WIF-RZPO.272.00001.2023

WYJAŚNIENIA TREŚCI SWZ INFORMACJA O PRZEDŁUŻENIU TERMINU SKŁADANIA OFERT

Rozbudowa budynku Zespołu Szkół im. I.J. Paderewskiego w Knurowie

Pytanie 31

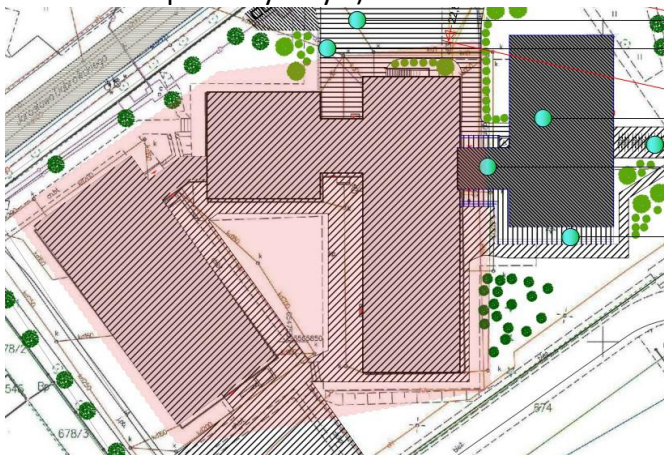
Czy ujednolicenie elewacji dotyczy całego kompleksu istniejących obiektów (zaznaczonych na różowo na poniższym rys.)?

Ujednolicenie elewacji dotyczy kompleksu istniejących budynków bez budynku elewacji Sali gimnastycznej.
